Assunto: Esclarecimentos

Referência: **EDITAL DE CONCORRÊNCIA Nº 003/2020 - CONTRATAÇÃO DA EXECUÇÃO DAS OBRAS DE RESTAURAÇÃO DO PAVIMENTO DA RODOVIA DF-095 (EPCL)**

Despacho - DER-DF/DG/SUTE

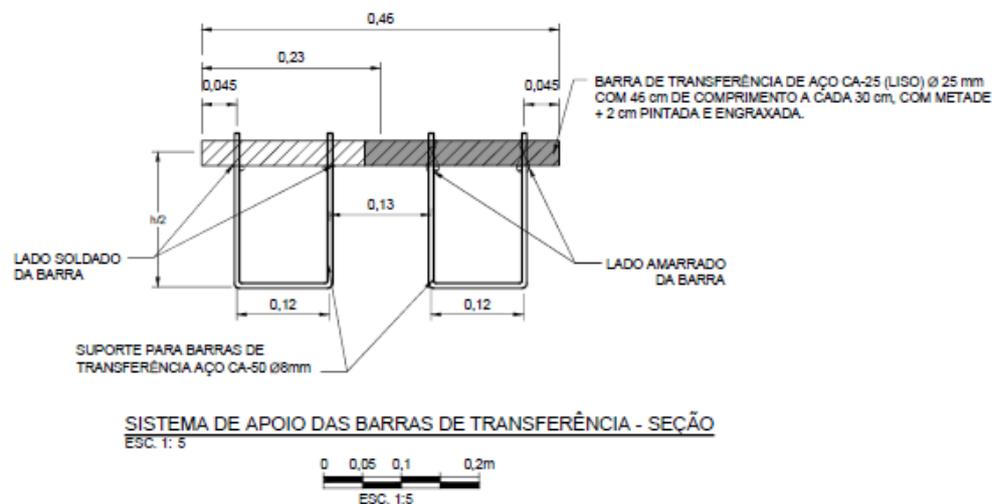
5. Ao analisar a “CPU1131 - Sistema de Apoio das Barras de Transferência” verificou – se que não há nenhum elemento para amarração das barras de transferência no sistema de suporte. Onde será custeado esse item?

R5: As composições que contemplam a CPU1131 - Sistema de Apoio das Barras de Transferência, são apresentadas com uma composição auxiliar, ou seja, ela possui a armadura para execução completa do sistema de barras em função da taxa de aço prevista no projeto para cada tipo de pavimento rígido. Logo enfatizo que a composição SICRO modificada atende a execução total do serviço de pavimento rígido.

SISTEMA DE APOIO DAS BARRAS DE TRANSFERÊNCIA - VISTA ISOMÉTRICA
SEM ESCALA

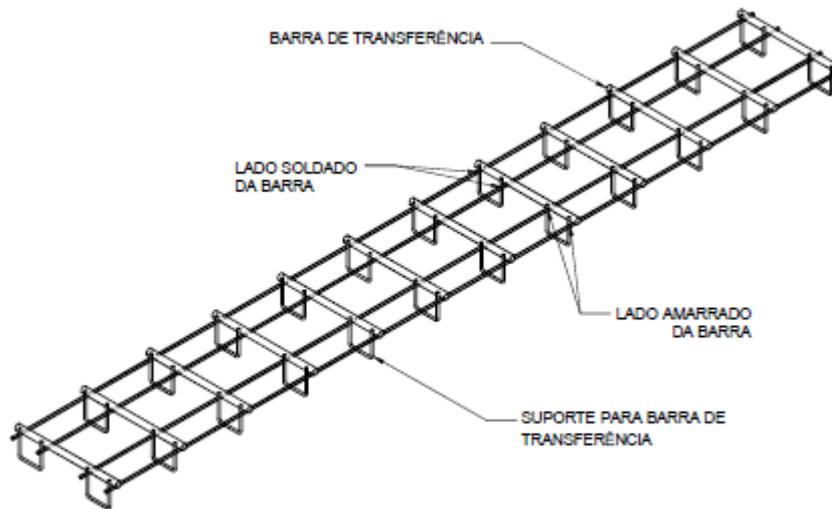
7. Para o cálculo do sistema de apoio

Altura do pavimento: 21 cm então $h/2$ será 10,5. Então:

$$= 0,105 + 0,12 + 0,105$$

$$= 0,33 \text{ por apoio}$$

Considerando que são duas por barra de transferência, teremos 0,66. Todavia concluímos que com as folgas os 0,75 metros da composição está coerente. Porém quando consideramos as 4 barras do suporte, teremos:

= 4 x 3,5 (largura da placa)

=14 metros

=9,085 kg de Sistema de Apoio das Barras de Transferência em vez de 3,0901 kg que consta na composição. Solicitamos o ajuste desse item.

R (6 e 7): Conforme identificado no cálculo acima, a taxa da 9,085 kg de Sistema de Apoio das Barras de Transferência, corresponde a taxa prevista para a execução da placa de (3,5 x 4) m, porém deve-se

atentar que a composição elaborada para o serviço em questão não é por placa e sim por m³ de placa. Logo os 3,0901 kg correspondem ao necessário a execução de 1,0m³ de placa de 3,5 x 4 m.

ESPAÇAMENTO ENTRE SUPORTES BARRAS DE TRANSFERÊNCIA - PLACA 3,5 x 4 m
ESC. 1: 12,5

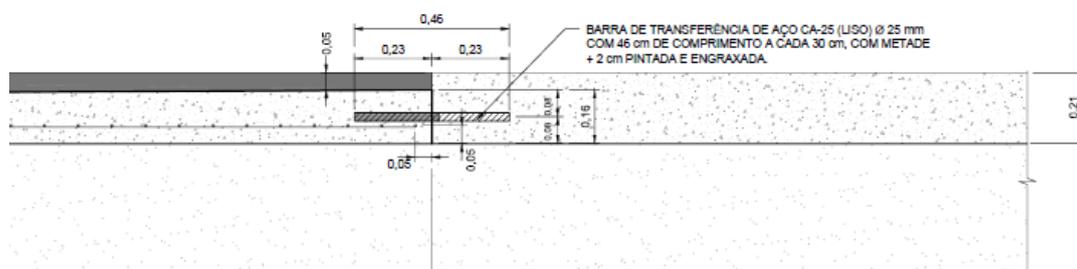
Considerando que há 12 barras de transferência (conforme projeto CRG-DF095-DE-0027)

Então teremos:

=0,75 x 12

= 9 metros

Somando e multiplicando pelo peso considerado na composição para o aço CA-50 (08 mm - 0,395 kg/m), teremos:

= (9+14) x 0,395

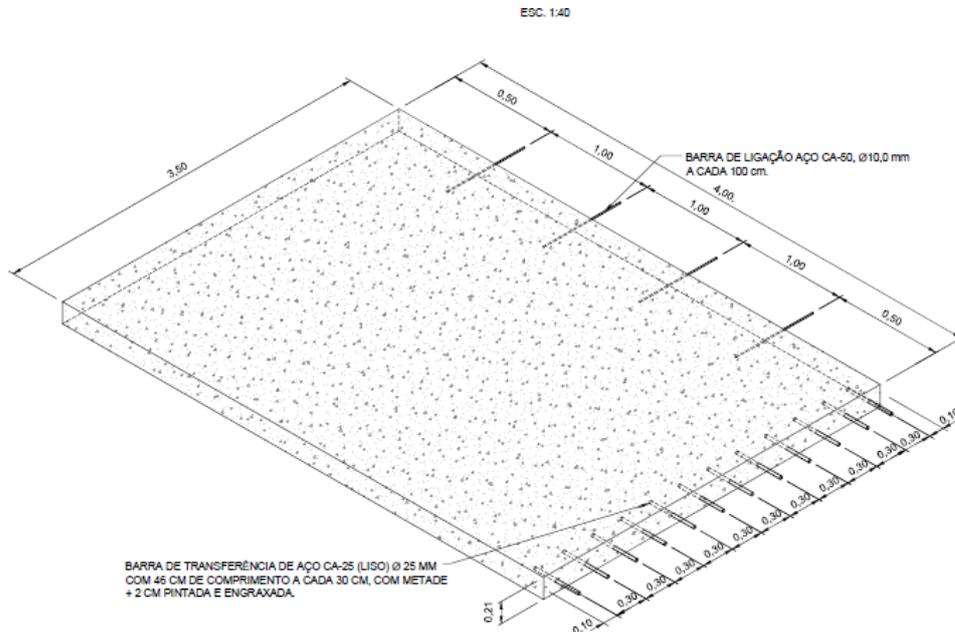
8. Verificou – se que no projeto CRG-DF095-DE-0026 (como foto abaixo) diz que as barras de transferências serão pintadas e engraxadas, porém não foi encontrado na planilha orçamentária e nem nas composições de custo unitário serviços que contemplasse esse gasto. Onde será custeado tal serviço?

R8: As composições referentes aos serviços dos pavimentos rígidos atendem ao Manual de Custos Rodoviários – VOL 10, Conteúdo 02 /DNIT, conseqüentemente, todos os serviços previstos atendem a especificação ES049/2019 - DNIT, ou seja, entende-se que as barras de transferências, previstas nas composições serão pintadas e engraxadas, conforme exigido na retro especificação .
